PLAN LOCAL D'URBANISME INTERCOMMUNAL

COMMUNAUTE DE COMMUNES DE VILLEDIEU INTERCOM

Synthèse et propositions de réponses aux avis PPA

BESLON – OAP sectorielles [La Binodière]

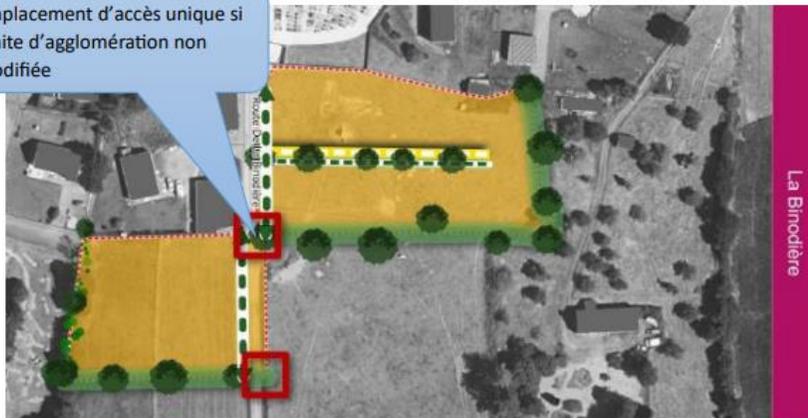
Observation Département de La Manche

Emplacement d'accès unique si limite d'agglomération non modifiée

Réponse Villedieu Intercom

BESLON – OAP sectorielles [La Davière]

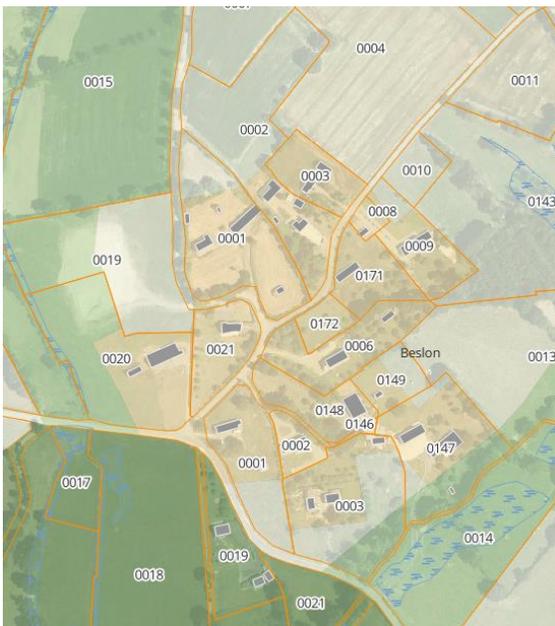
Observation Département de La Manche

Réponse Villedieu Intercom

Villedieu Intercom propose de modifier le schéma d'OAP afin de prévoir l'accès sur la voie communale. Cela impose une nouvelle desserte interne du secteur pour permettre la réalisation des 12 logements prévus. Le texte de l'OAP sera modifié en conséquence.

Proposition également d'ajouter un élément cartographique assurant la création d'un dégagement de visibilité à l'intersection entre la voie communale et la RD454 et l'insertion paysagère des futurs logements.

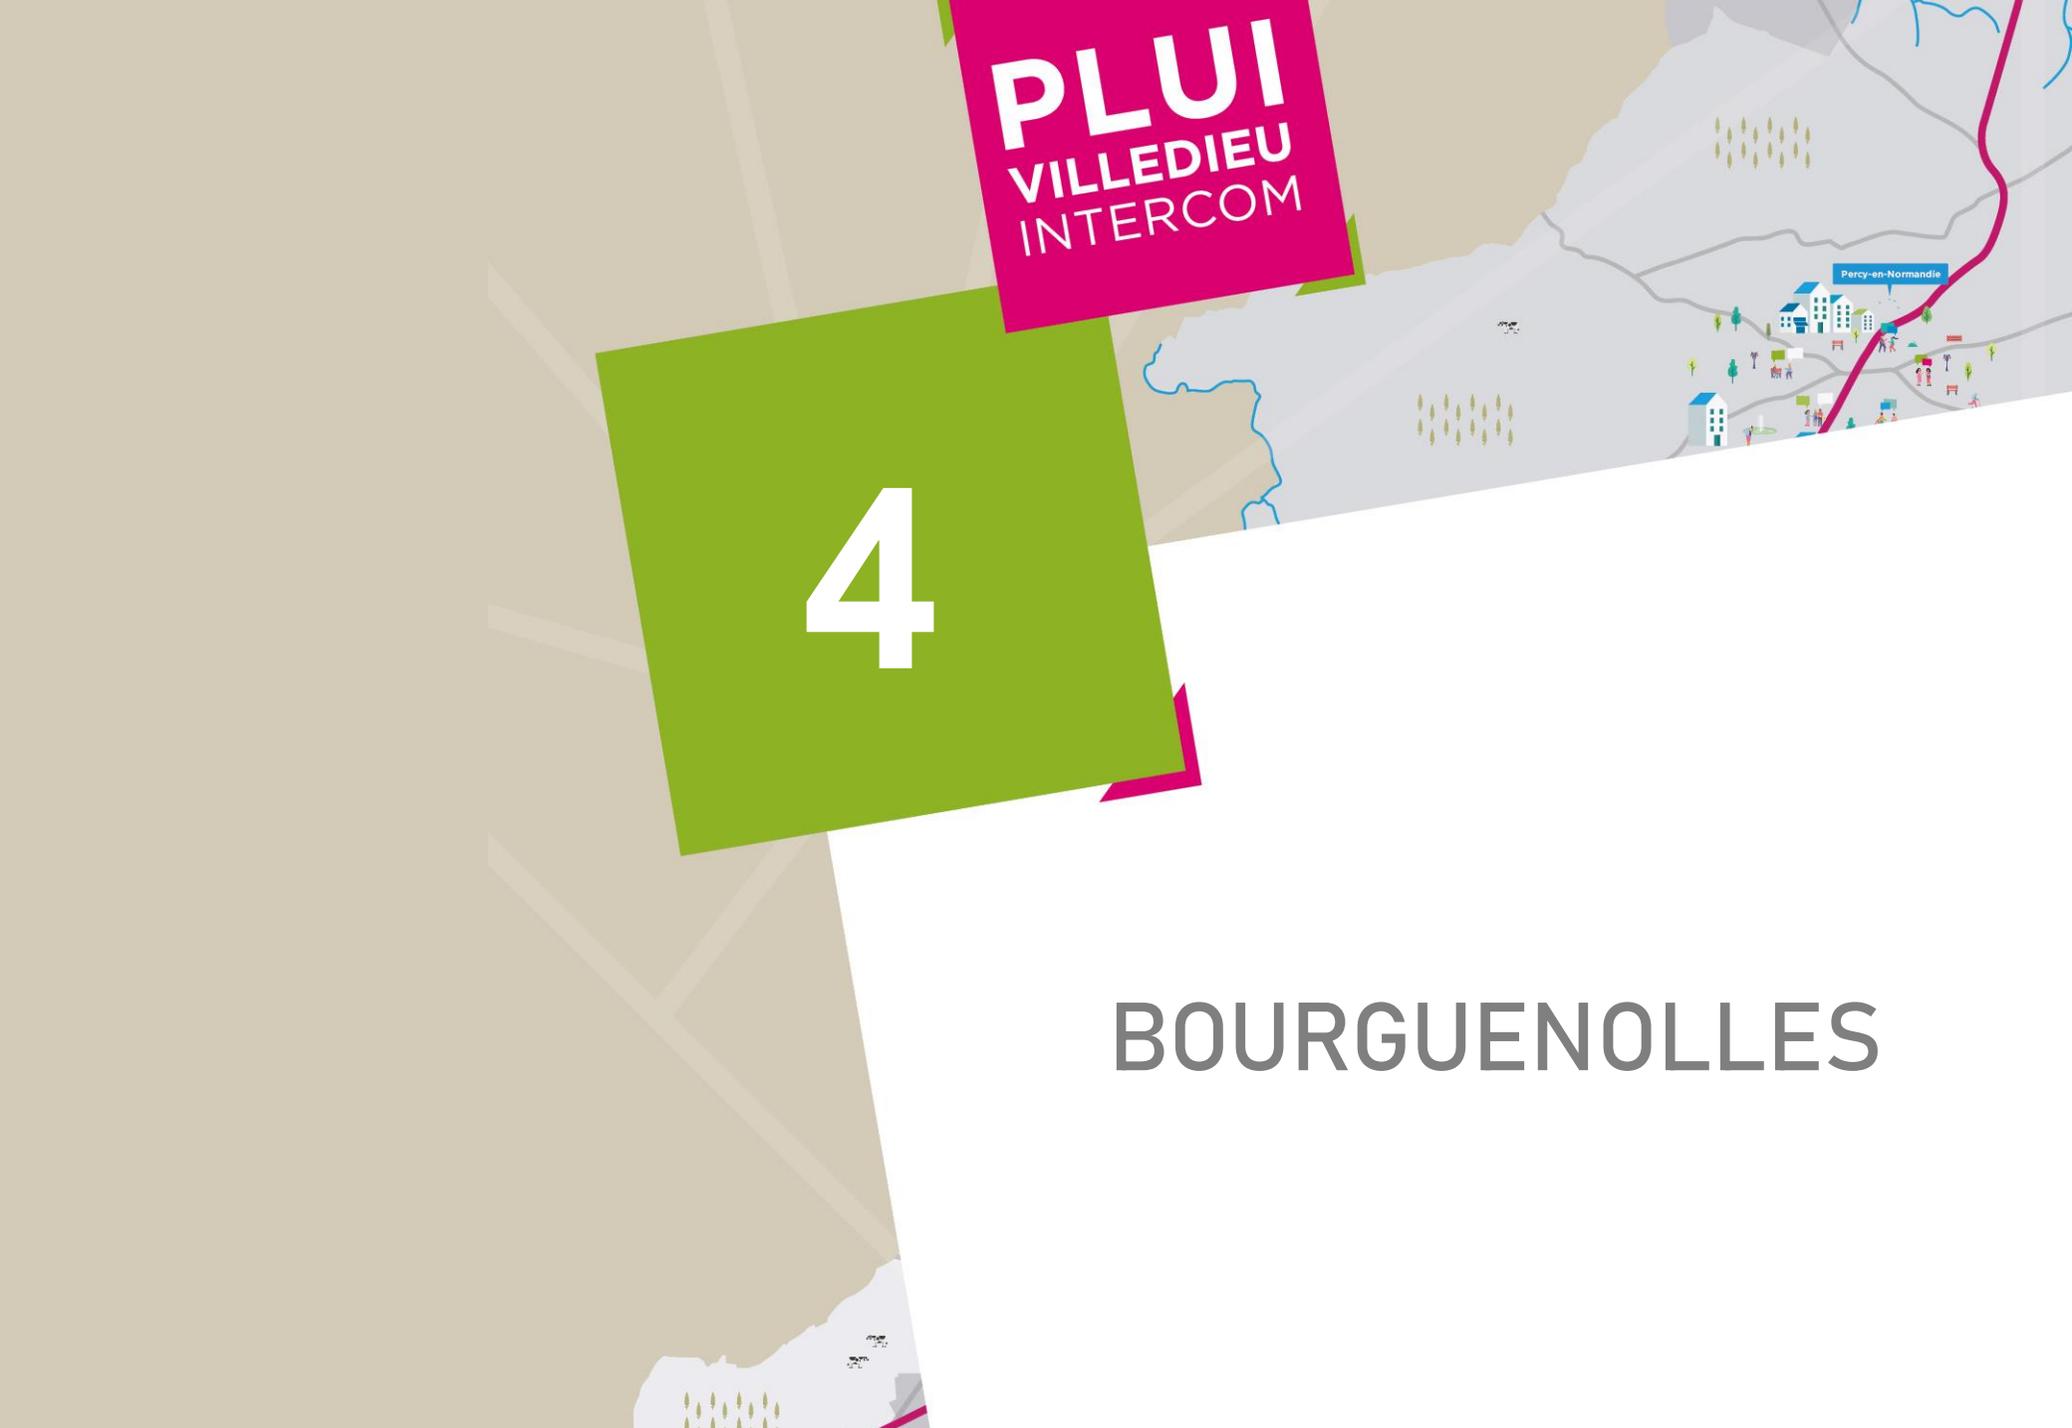
La parcelle cadastrée WA266 doit faire l'objet de protection : pas d'épandage sur cette parcelle comprenant une partie en zone humide, une partie en exclusion-tiers et une partie en aptitude moyenne afin de protéger le captage d'eau sur cette dernière.

Réponse Villedieu Intercom

A cet égard, Villedieu Intercom propose de modifier le zonage de ce secteur de captage d'eau afin que celui-ci soit couvert par une zone Ap au même titre que les parcelles concernées par le périmètre de protection (30, 31, 266 et 265).

BOURGUENOLLES – Zonage [U]

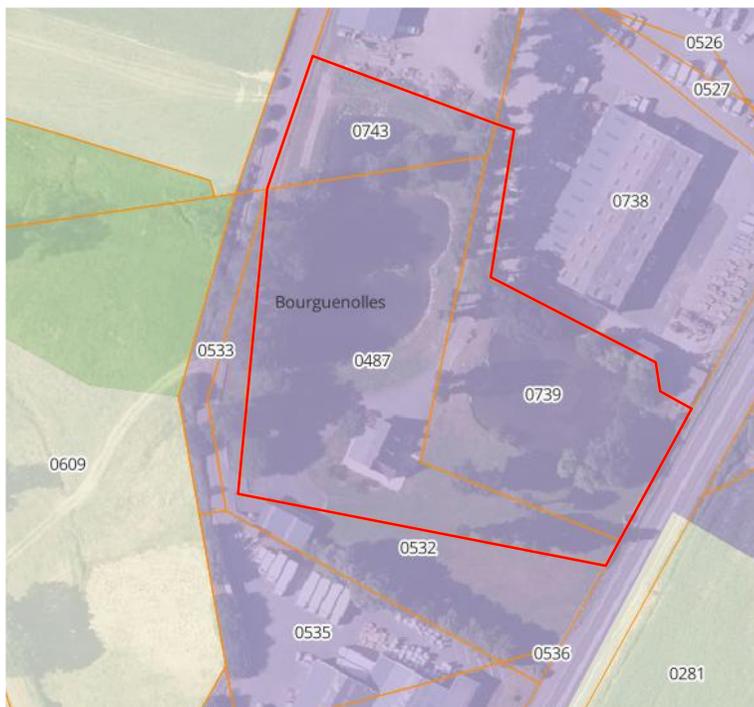
Observation DDTM

Réponse Villedieu Intercom

Les parcelles mentionnées sont d'ores et déjà bâties. Il est ainsi proposé de maintenir leur zonage en UB.

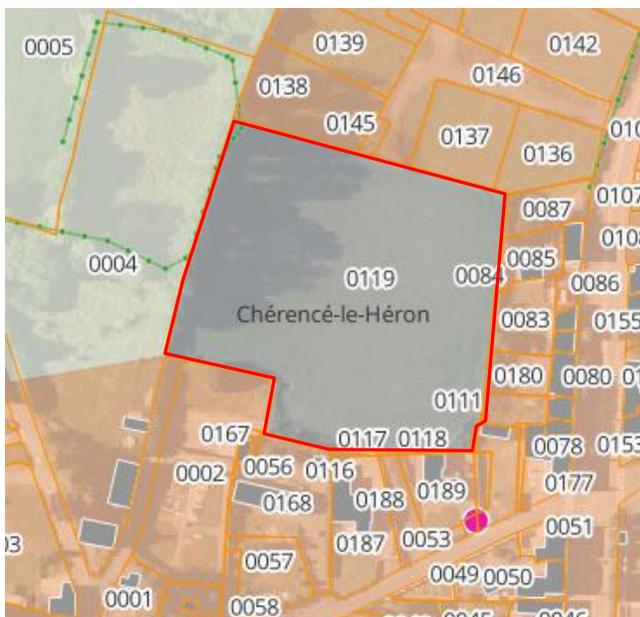
Supprimer le secteur de la zone UB et l'inclure en zone A

Villedieu Intercom propose de réduire l'enveloppe urbaine afin de tenir compte de cette impossibilité de création d'accès qui entraîne ainsi une impossibilité de densification de la parcelle.

La Tondière

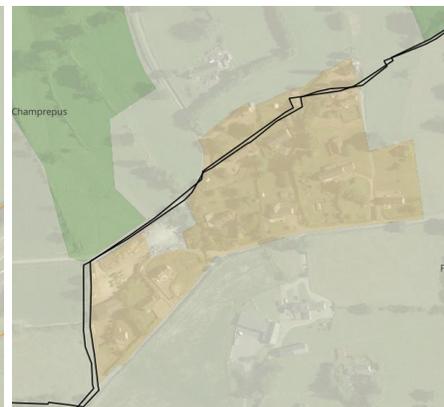
La délimitation des zones U doit nécessairement relever d'un constat d'urbanisation à la parcelle. Certains secteurs classés en zones U sont dépourvus de constructions et devraient être modifiés. Remarques concernant des zones U en particulier :

La Pinsonnière, la Postellerie, La Tondière ; Le nombre de constructions n'est pas suffisant pour caractériser une zone urbaine.

La Tondière : Le secteur réuni 19 logements et répond à la méthodologie portée dans le PLUi pour repérer les enveloppes urbaines. Il est par conséquent proposé de le conserver en zone UC.

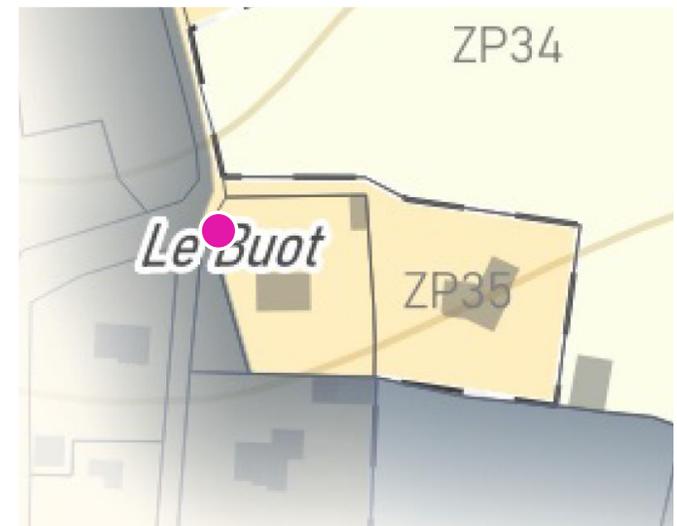
Observation Commune de Fleury

Repérer un puit, Village Le Buot, 5 route de l’Airou, parcelle ZC35.

Réponse Villedieu Intercom

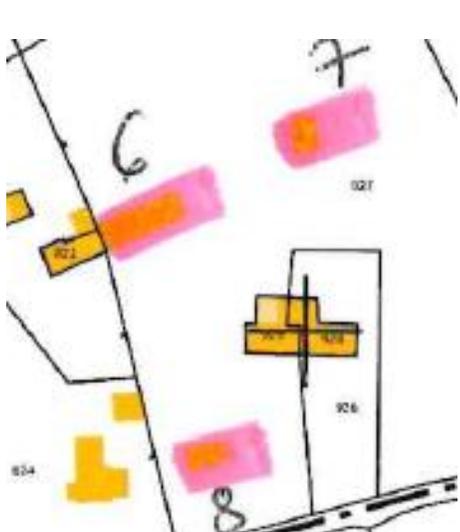
Observation Commune de La Bloutière

Ajout de 3 bâtiments existants sur la parcelle B927, 7 rue du Bourg à La Vassonnière, comme bâtiments susceptibles de changer de destination.

Réponse Villedieu Intercom

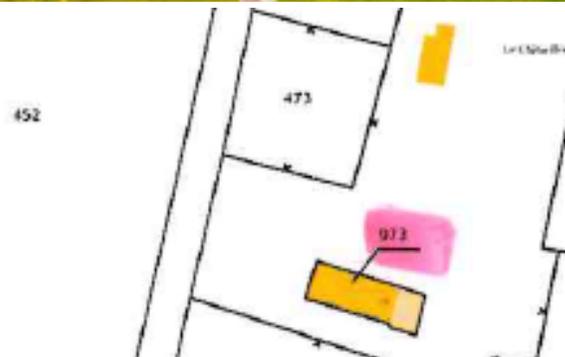
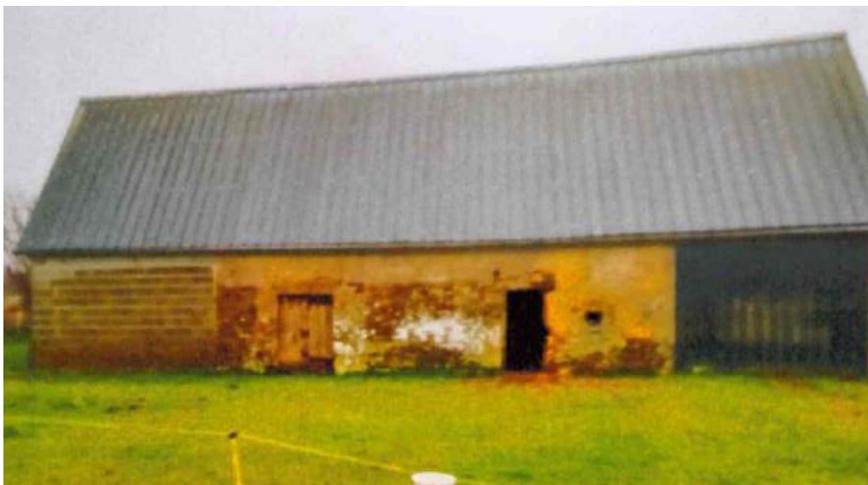
Pour pouvoir être repéré comme susceptible de changer de destination, un bâtiment doit être d'une surface suffisante (60m² minimum) pour la réalisation d'un projet et ne pas entraîner une surconsommation d'espace liée à la nécessité d'extension du bâtiment.

Au regard de ces éléments, Villedieu Intercom propose d'identifier le bâtiment n°6 comme étant susceptible de changer de destination mais de ne pas identifier les bâtiments n°7 et n°8.

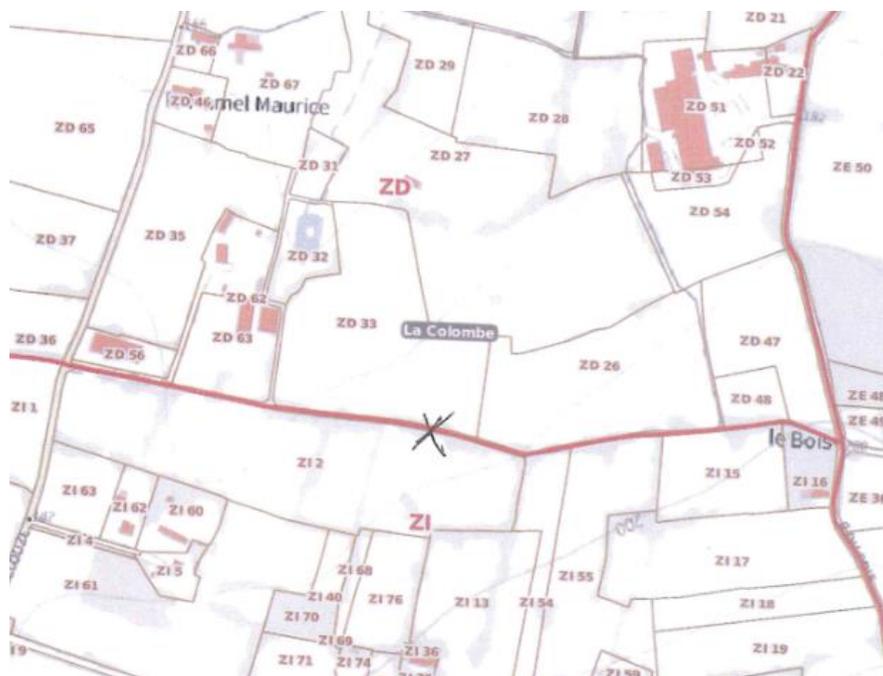
Le PADD fixe pour objectifs de pérenniser les bonnes pratiques du monde rural dans la préservation et la mise en valeur du paysage bocager et de préserver et valoriser le paysage bocager normand typique par une protection adaptée à sa gestion et son évolution.

Une grande partie sud du chemin pédestre de la Caboche est situé sur une zone de captage (Ap) pour laquelle la présence de haies bocagères représente un enjeu écologique et sanitaire particulier.

Villedieu Intercom propose ainsi de modifier la catégorie de classement des haies le long du chemin de La Caboche en repérant le linéaire de haies compris en zone Ap comme « haies et alignements d'arbres à protéger en tant qu'EBC au titre de l'article L.113-1 du code de l'urbanisme » (Loi paysage). La protection au titre de l'EBC se justifie par les problématiques de ruissèlement existant depuis le parcellaire agricole vers le centre bourg de La Colombe.

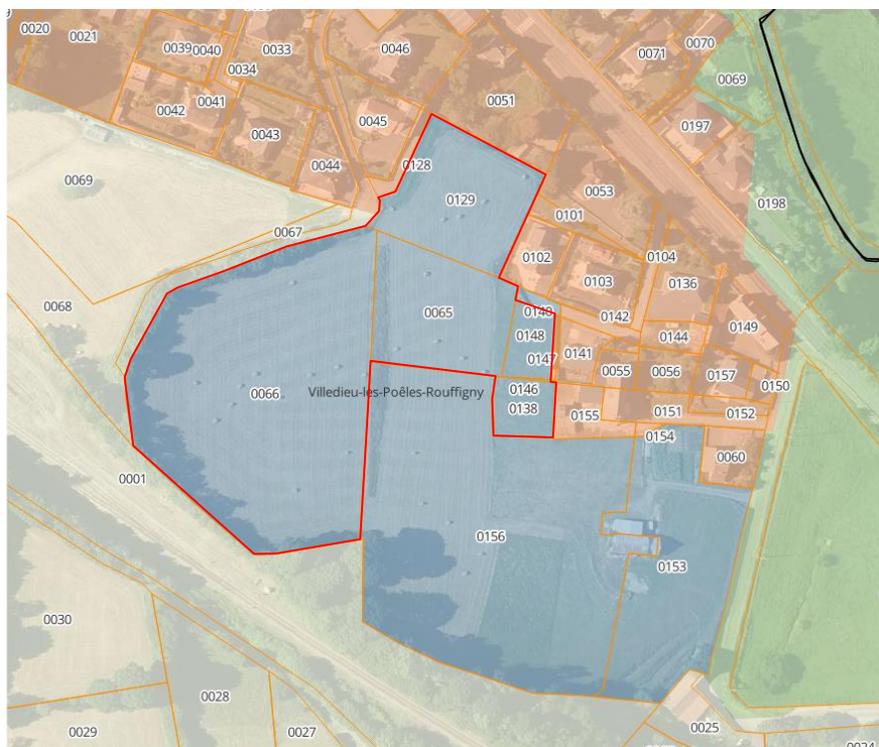
Observation DDTM

Parcelles AM65, 66, 129, 138, 140 : Les parcelles sont dépourvues de constructions

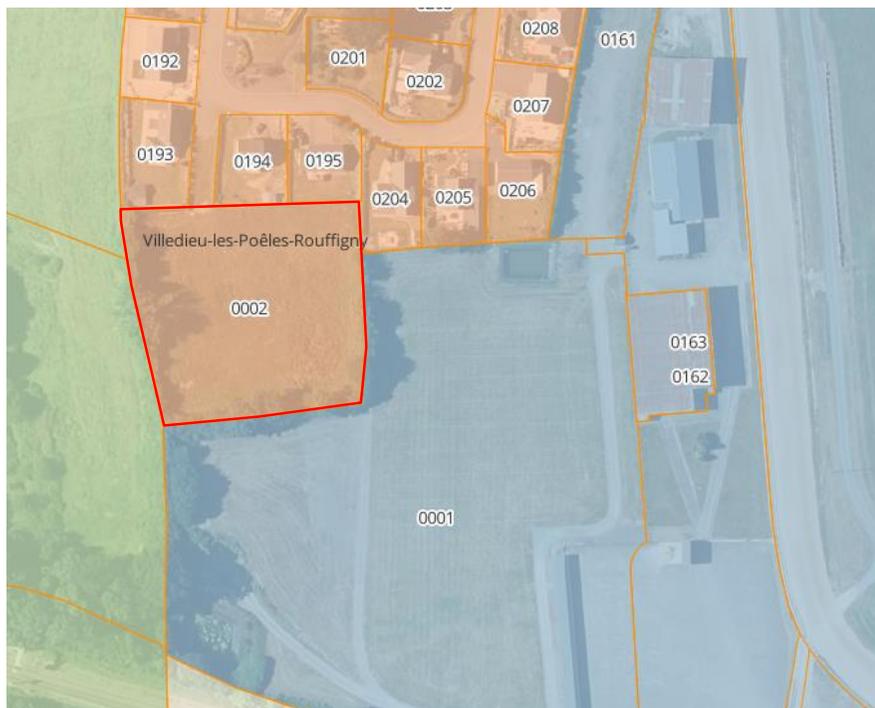
Observation DDTM

Parcelles AS2 : La parcelles AS2 d'environ 4500m² au bout de la rue des Vallons à l'ouest de l'hippodrome a été ajoutée par rapport au PLU communal et devrait être identifiée en 1AU avec une OAP ou en 2AU

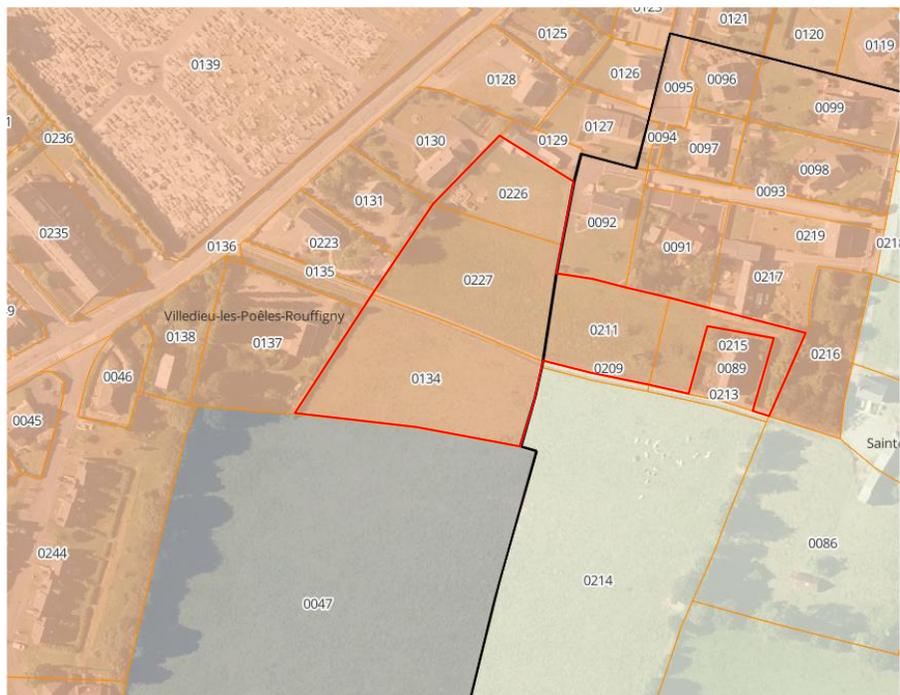
Observation DDTM

Parcelles AD134, 226, 227, AC211 et 215 : Ces parcelles devraient être intégrées à la zone 1AU au sud et à l'OAP

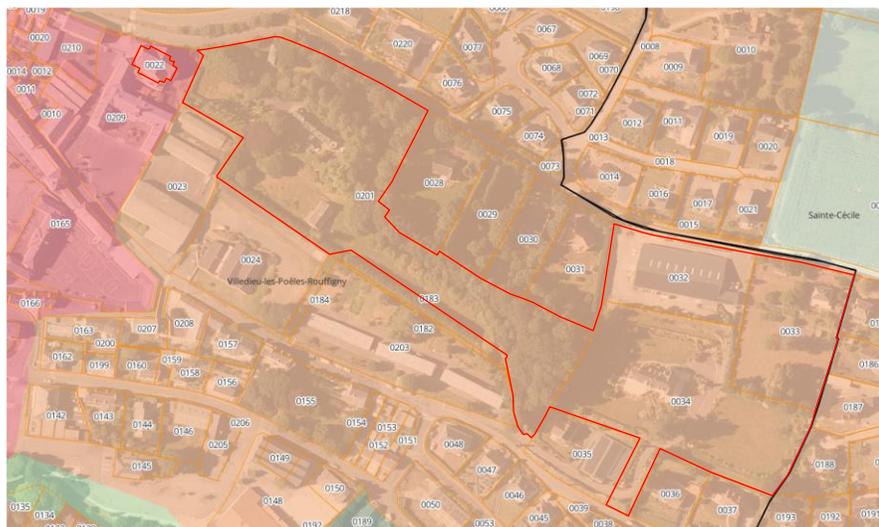
Observation DDTM

Parcelles AL201, 22, 32, 33, 34 : Tout le secteur entre la RD5554 et la rue des écoles devrait être traité différemment d'une zone UB classique.. Ce secteur doit être retravaillé.

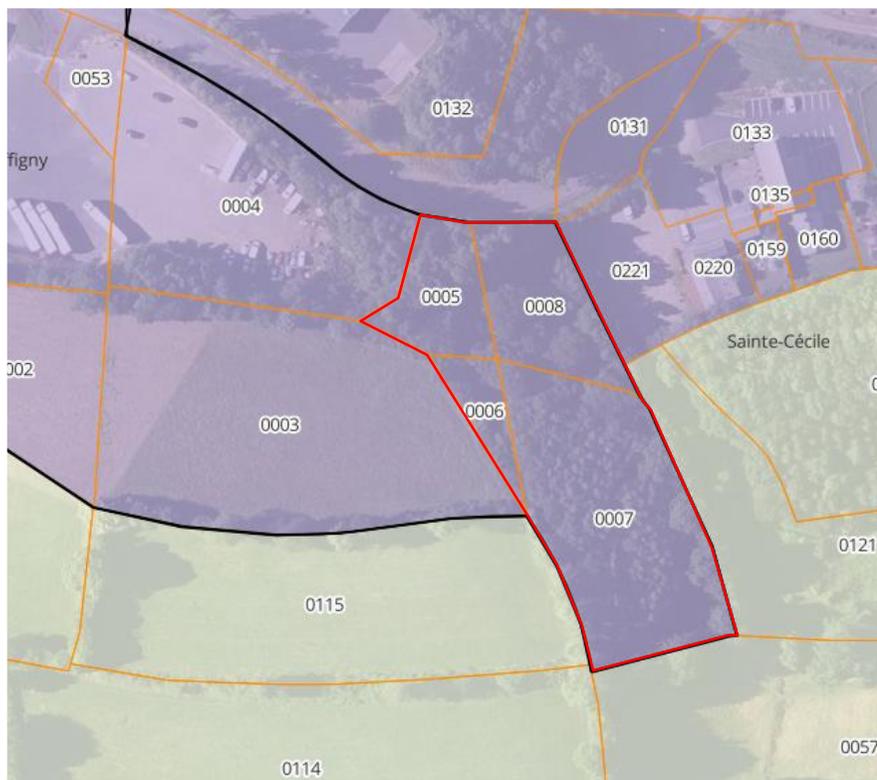
Observation DDTM

Parcelles AV5, 6, 7 et 8 : Les parcelles sont boisées et une zone humide est présente.
